情報通信審議会 情報通信技術分科会 陸上無線通信委員会
VHF帯加入者系無線システム作業班報告
概要(案)

「業務用陸上無線通信の高度化等に関する技術的条件」のうち
「VHF帯加入者系無線システムの高度化に係る技術的条件」

令和2年1月20日

送信電力スペクトル特性、標準受信入力値及び混信保護値

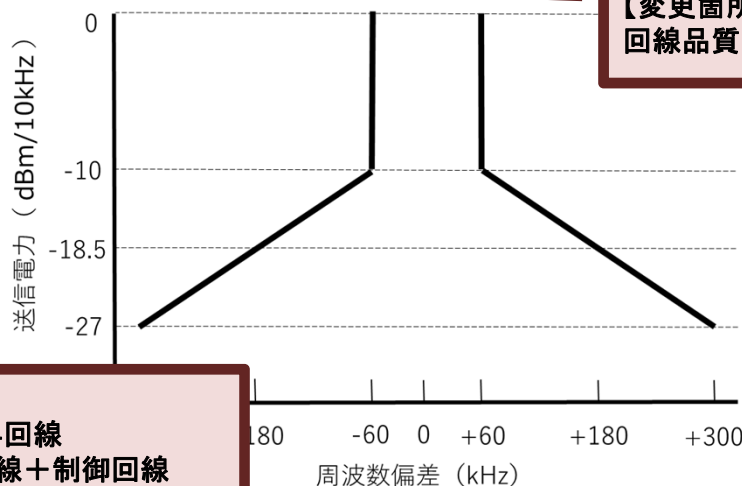
【変更箇所】
回線品質 ⇒ 標準受信入力値

【変更箇所】
回線品質 ⇒ 標準受信入力値

【変更箇所】
電話(専用線)4回線
⇒ 電話4回線+制御回線

【追加箇所】

高度化システムの仕様上、専用線は最大3回線

【削除箇所】
所要回線品質 BER:1×10⁻⁴

提供可能回線数	標準受信入力値
電話(専用線)1回線+制御回線	-91dBm±3dB
電話(専用線)2回線+制御回線	-84dBm±3dB
電話(専用線)3回線+制御回線	-78dBm±3dB
電話4回線+制御回線	-72dBm±3dB

共用検討を行う対象システム

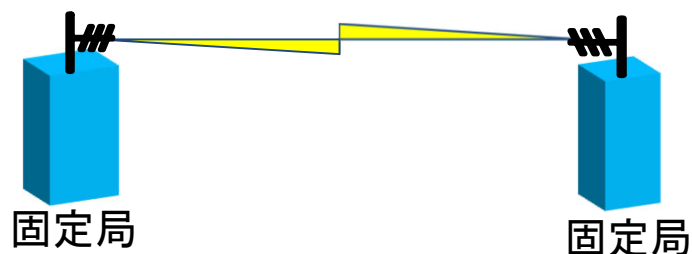
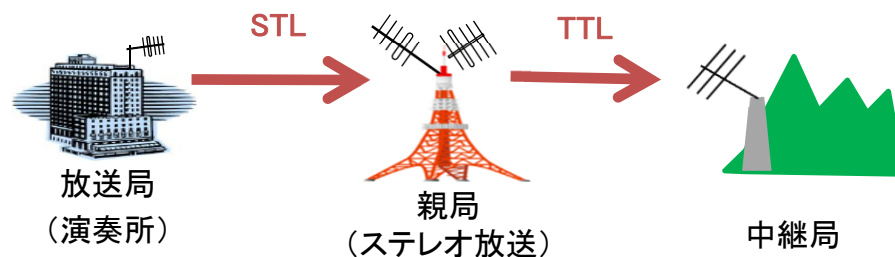
【追加箇所】
